製品分類	マイコン	発行番号	TN-H8*-233A	Rev.	第 1 版
題名	H8/3672 シリーズハードウェアマニュアル 第 2 版発行時の修正、削除および追加箇所	情報分類	1. 仕様変更 ② ドキュメント訂正追加等 3. 使用上の注意事項 4. マスク変更 5. ライン変更		
適用製品	H8/3672 シリーズ	対象ロット等	H8/3672 シリーズハードウェアマニュアル ADJ-602-267A 第 2 版	有効期限	
		全ロット		永年	
関連資料

日立シングルチップマイクロコンピュータ H8/3672 シリーズ (H8/3672、H8/3670) ハードウェアマニュアル第 2 版におきまして、第 1 版の誤記を修正、削除、および追加した箇所がありますので、ご連絡させていただきます。

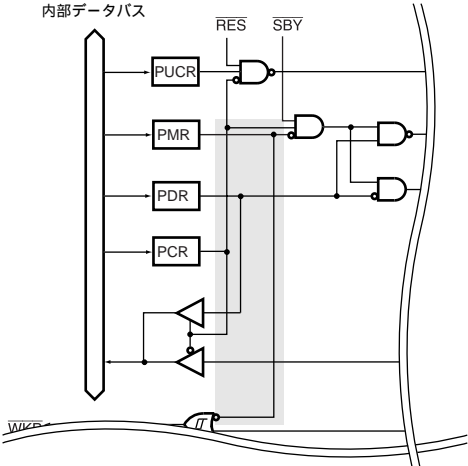
項目	ページ	修正箇所
製品に関する一般的注意事項		追加
本書の構成		追加
はじめに		ご注意追加 オンチップエミュレータ (E10T) を使用して H8/3672 のプログラム開発、デバッグを行う場合の制限事項 (1~5)
1.1 特長	1-1	パッケージ LQFP-48 (FP-48B) 追加
1.2 内部ブロック図 図 1.1 内部ブロック図	1-2	↔ E10T_0 ↔ E10T_1 ↔ E10T_2
1.3 ピン配置図 図 1.2 ピン配置図 (FP-64E)	1-3	 <p>【注】 NC には何も接続しないでください (内部は接続されていません)。</p>
図 1.3 ピン配置図 (FP-48F、FP-48B)	1-4	 <p>【注】 NC には何も接続しないでください (内部は接続されていません)。</p>
